## Příloha č. 5 Opatření obecné povahy 2aZÚR ÚK

Vyhodnocení stanovisek a vyjádření dotčených orgánů uplatněných dle § 37 odst. 2, 5, 6 a 8 stavebního zákona v rámci společného jednání o návrhu 2aZÚR ÚK a vyhodnocení vlivů 2aZÚR ÚK na udržitelný rozvoj území

**Věc: Stanovisko dotčeného orgánu k návrhu 2. aktualizace Zásad územního rozvoje Ústeckého kraje**

Obrázek 1: RBC 1359 - soutisk ZÚR ÚK a ÚAP ÚK

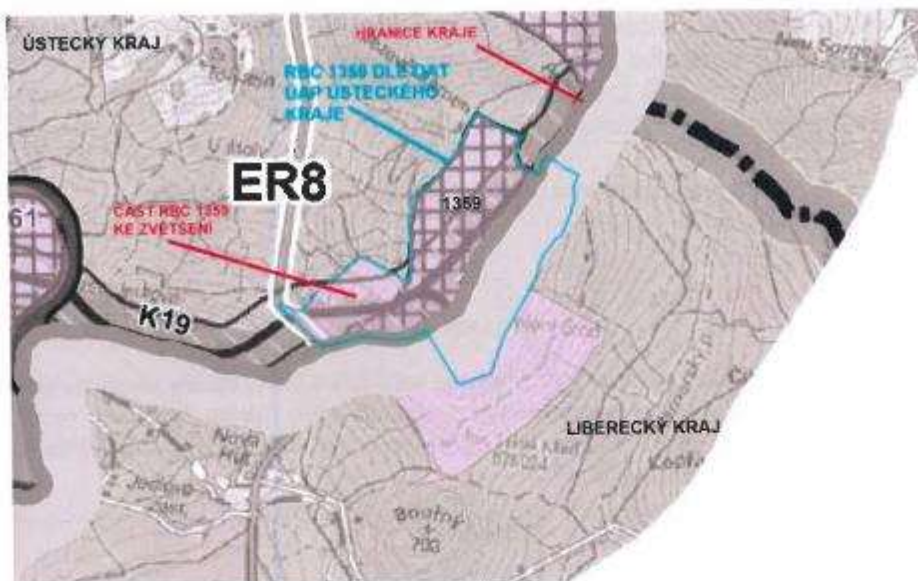
Agentura **souhlasí** se změnami v tomto výkresu **za podmínky**, že budou upravena (zvětšena) regionální biocentra RBC 1359 Pěnkavčí vrch a RBC 002 Velká Tisová dle podkladů AOPK ČR.

Požadavek bude **akceptován**, vymezení RBC 1359 Pěnkavčí vrch a RBC 002 Velká Tisová bude v rámci 2aZÚR ÚK provedeno dle podkladů AOPK ČR poskytnutých v rámci ÚAP Ústeckého kraje.

*RBC 1359 Pěnkavčí vrch – bude zvětšeno v rozsahu dle vymezení v ÚAP Ústeckého kraje (viz Obrázek 1)*

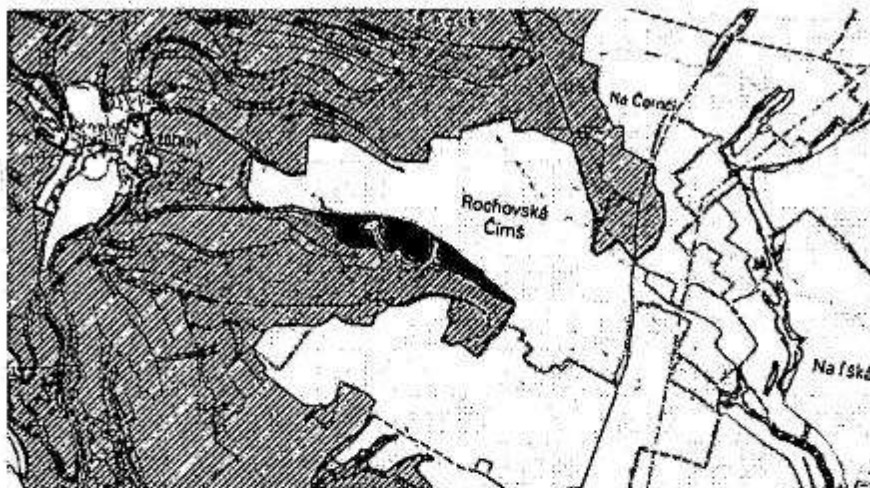
Jedná se o dva úseky v j. až jz. části biocentra. Není známo z jakého důvodu byly odebrány z vrstvy, kterou poskytuje AOPK ČR. Firmou EKOTOXA nebyly navrženy k odstranění. Nicméně se jedná o cenná území podobného charakteru jako území zahrnutá do NRBC. Převážně se jedná o lesní porosty kvalitní druhové skladby s lesními, mokřadními i vodními společenstvy. **Rozhodně doporučujeme ponechat v původních hranicích.**

*Zmiňované dva úseky v jižní a jihozápadní části NRBC budou ponechány v původních hranicích dle platných ZÚR ÚK.*

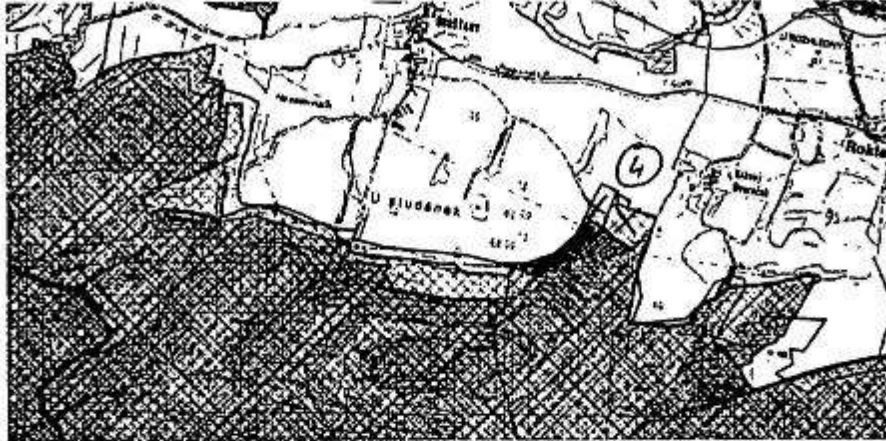
1. Zmenšení biocentra u obce Lestkov - zmenšení se týká zachovalých pastvin jižně od obce s komplexem mezi a remízů. Jedná se o poháňkové pastviny s řadou vzácnějších druhů rostlin, některých vČS i zvláště chráněných (vstavač mužský, lilie zlatohlavá, orlíček planý atd.) Na bohatou květenu pastvin jsou vázány některé vzácnější druhy motýlů, jako okáč rosičkový, okáč strdivkový, bělásek hrachorový nebo žluťásek jižní. Dále se zde vyskytují některé druhy ptáků, pro které byla zřízena Ptačí oblast Doupovské hory (krutihlav obecný, ťuhák obecný, pěnice vlašská, datel černý). V severovýchodní části se návrh zmenšení týká hluboce zařízle rokle Lestkovského potoka a lesních porostů na přechodu mezi dubohabňami a suťovými lesy. **Navrhujeme ponechat v původních hranicích a nezmenšovat.**

*Vymezení NRBC v části dle bodu 3. (jižní část) bude ponecháno v původních hranicích dle platných ZÚR ÚK.*
